Service Info

Nieuwe spanrol 531 0859 10

Geschikt voor alle motoren D5204 en D5244

Fig. 1: 531 0859 10 – nieuwe spanrol

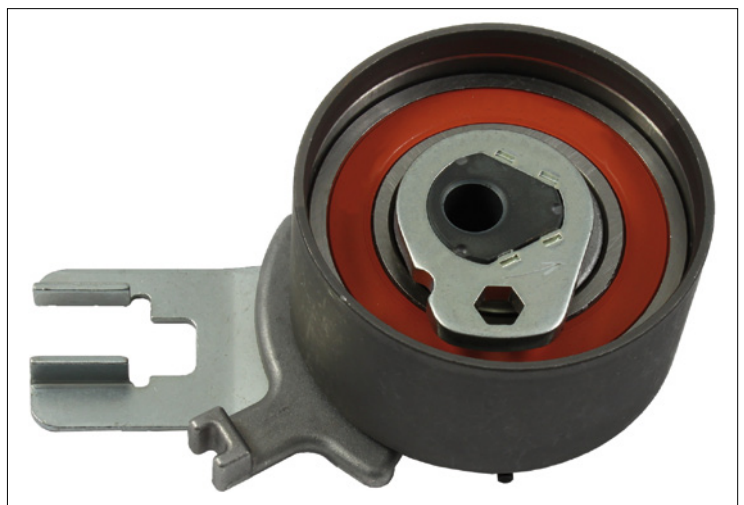
Bij de vermelde voertuigen kan de spanrol 531 0515 10 (Fig. 2) slechts voor een beperkt bereik van motornummers worden gebruikt.

Daarom heeft Schaeffler Automotive Aftermarket de nieuwe spanrol 531 0859 10 (Fig. 1) ontwikkeld. Deze spanrol is geschikt voor alle D5204- en D5244-motoren uit de gehele productieperiode.

Uiterlijk onderscheiden de beide spanrollen zich uitsluitend in de uitvoering van de instelwijzer.

De KIT 530 0504 10, met de spanrol 531 0515 10, wordt vervangen door de KIT 530 0582 10 met de nieuwe spanrol.
